新竹縣政府工程查核代表照片表

工程名稱：尖石鄉前山五村部落生活環境改善工程

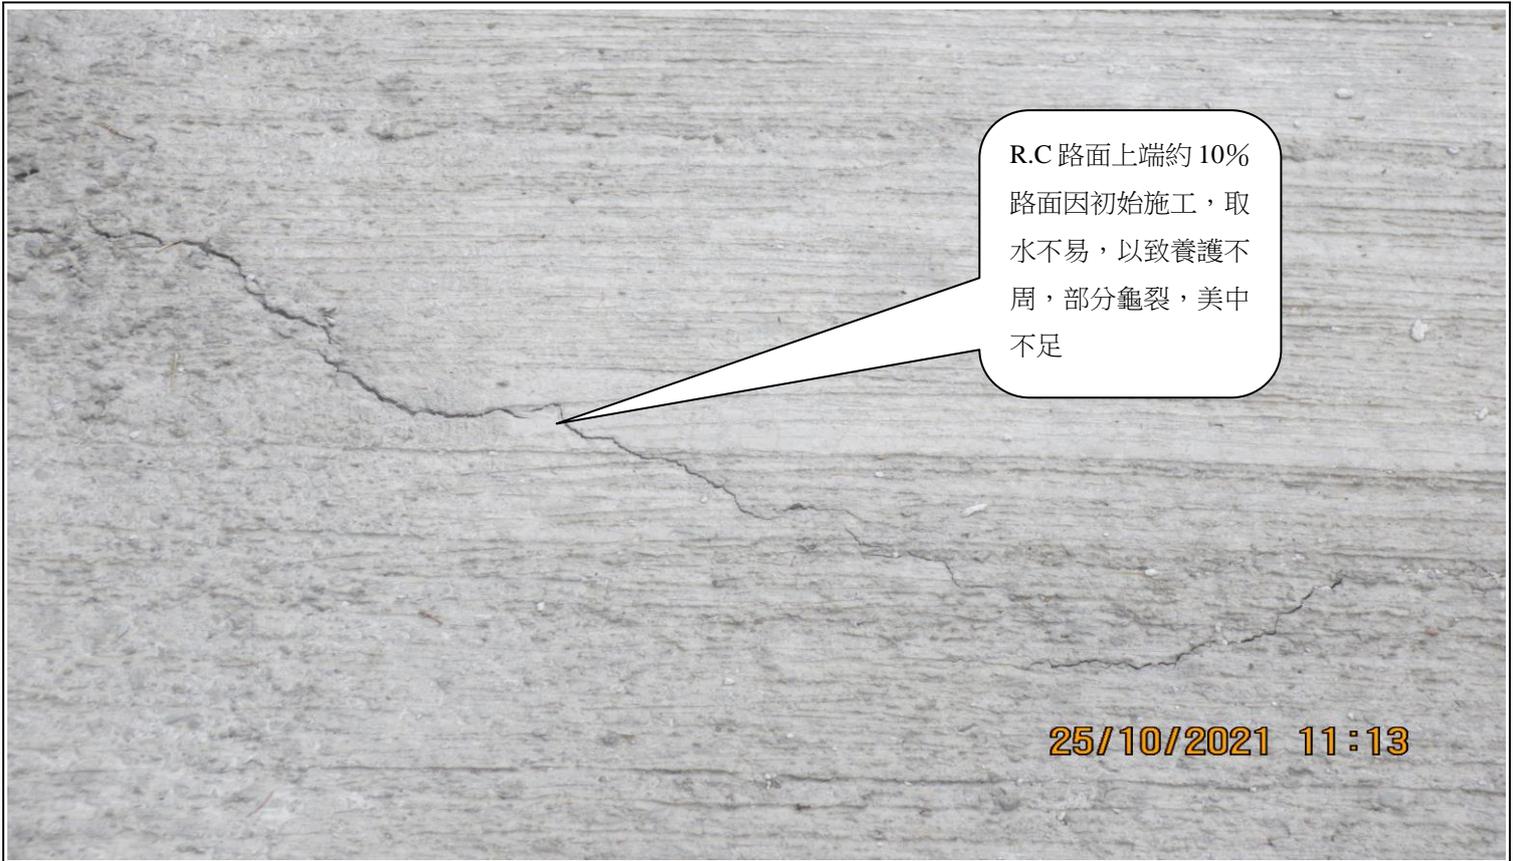
說明	R.C 路面上端約 10%路面因初始施工，取水不易，以致養護不周，部分龜裂，美中不足
----	--
